# Unione dei Comuni Savena-Idice

**POS. A23005/03**

Autorizzazione ad eseguire movimenti di terreno in area soggetta a vincolo idrogeologico in Comune di **LOIANO** in località: **RONCASTALDO** a **EVA GAMBERINI** c/o **COMUNE DI LOIANO**

Figura 1: in verde la berlinese in progetto, in rosso il perimetro del corpo di frana - estratto della Relazione di cui al file "4 - R03 - Relazione geologica e sismica.pdf.p7m" firmato digitalmente in data 13/01/2023 dal Dott. Geol. Alberto Filelfi e dall'Ing. Alessandro De Angelis

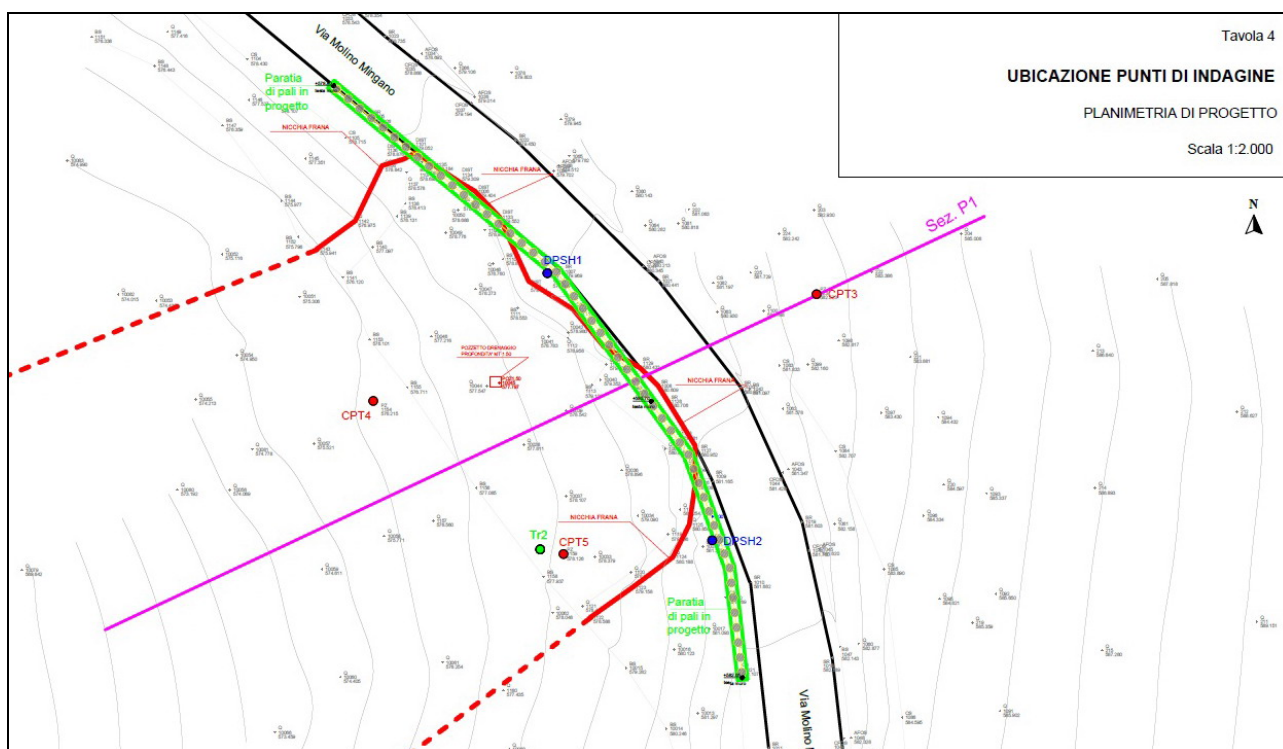
Dato atto che, come riportato nella Relazione di cui al file "4 - R03 - Relazione geologica e sismica.pdf.p7m" firmato digitalmente in data 13/01/2023 dal Dott. Geol. Alberto Filelfi e dall'Ing. Alessandro De Angelis, il dissesto in esame è attivo ma secondario rispetto a quello che coinvolge anche la chiesa di Roncastaldo (si veda *figura 3* che segue) ora quiescente, con superficie di scorrimento che si sviluppa ad una profondità dell'ordine dei 3 m rispetto ai 6÷7 m del piano di scivolamento principale;

Tenuto conto che il corpo di frana secondario ora attivo non verrà arrestato dalla berlinese in progetto, che consentirà comunque di consolidare la

massicciata stradale anche grazie al muretto sommitale in c.a. avente funzione di trave di correa;
